Rapport de contrôle d'installations électriques à basse et à très basse tension

RÉF. 28/2024/51809/01:1

DATE DU CONTRÔLE 16/01/2024 AGENT VISITEUR Loic Giltay
 ADRESSE DU CONTRÔLE Rue Chavannes 46/6A (étage 6ème) - 6000 Charleroi TYPE DE CONTRÔLE Visite de contrôle vente ancienne installation (8.4.2)

Autre(s)

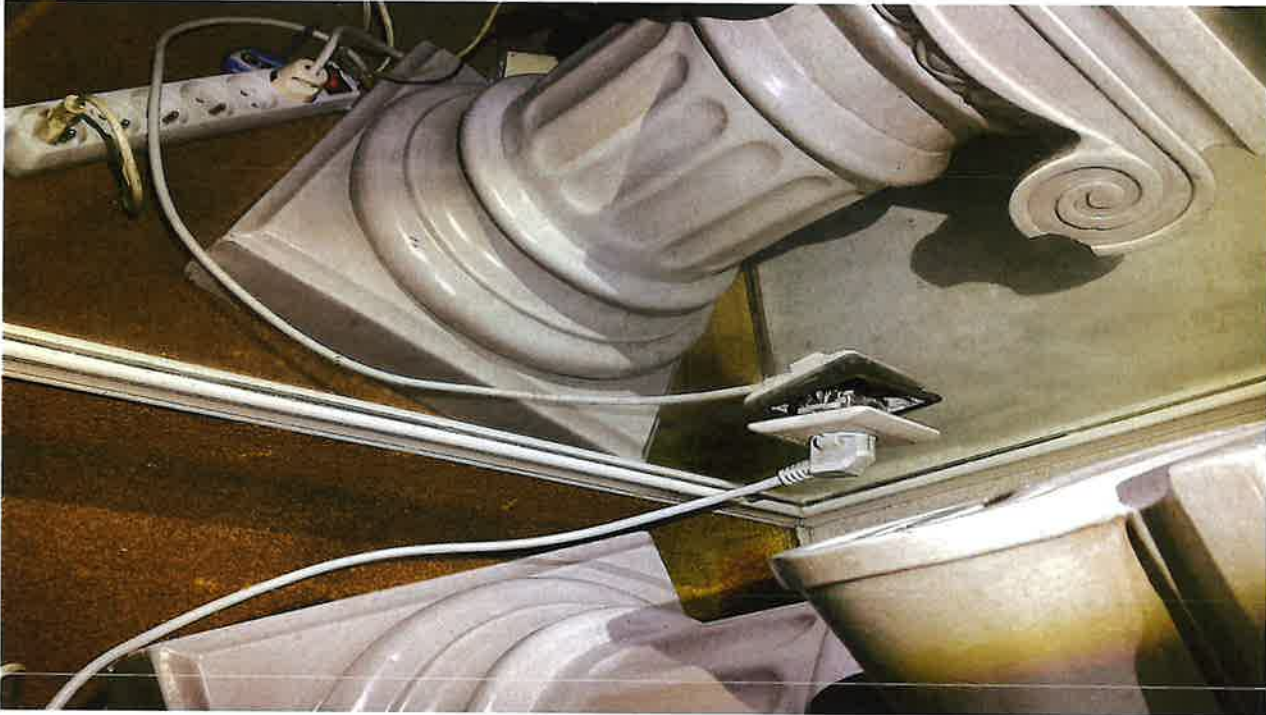
- Les schémas unifilaires et/ou plans de position ne sont pas présents. - 3.1.2.;6.4.6.;6.5.7.;9.1.2.
- La section des conducteurs n'est pas adaptée au calibre des disjoncteurs et des fusibles. - 4.4.1.5.

- Les liaisons équipotentielles supplémentaires dans la salle de bain pour toutes les parties métalliques simultanément accessibles et les conducteurs de protection de tous les appareils et machines électriques ne sont pas réalisées. - 4.2.3.2.;5.4.4.2.;7.1.4.4.;8.2.1.

- Interrupteur(s) et/ou socle(s) de prise et/ou boîte(s) de dérivation ne sont pas fixés correctement. - 1.4.
- La continuité du PE vers les contacts de terre des socles de prise et/ou vers des appareils de classe 1 à poste fixe et/ou des liaisons équipotentielles (principales, supplémentaires) n'est pas réalisée. - 6.4.6.4.;6.5.7.2.

- La résistance d'isolement de l'installation n'est pas suffisante. - 6.4.5.1.
- La tension d'alimentation n'est pas indiquée clairement de manière apparente sur chaque tableau de répartition et de manœuvre. - 3.1.3.3.a

- La correspondance entre les degrés de protection (IP) du matériel électrique contre les contacts directs et les volumes dans la salle de bain n'est pas respectée. - 7.1.4.3.

- Raccordements et assemblage, les connexions ou dérivations des câbles ne sont pas effectués en conformité avec les règles de l'art, elles doivent être réalisées dans des boîtes de dérivation, des tableaux, aux bornes des interrupteurs ou des prises de courant ou dans les appareils d'éclairage. Les boîtes d'encastrement des prises et interrupteurs doivent être suffisamment larges pour y réaliser facilement les connexions.

- Des interrupteurs et/ou des socles de prises à encastrer dans les parois ne sont pas logés dans des boîtes appropriées. - 1.4.2.;5.1.3.1.;8.2.1.
- L'interdiction de supprimer, d'altérer ou de détruire la protection contre les chocs électriques par contacts directs ou indirects, ou tout système de protection de l'installation électrique, n'est pas respectée. - 9.5.
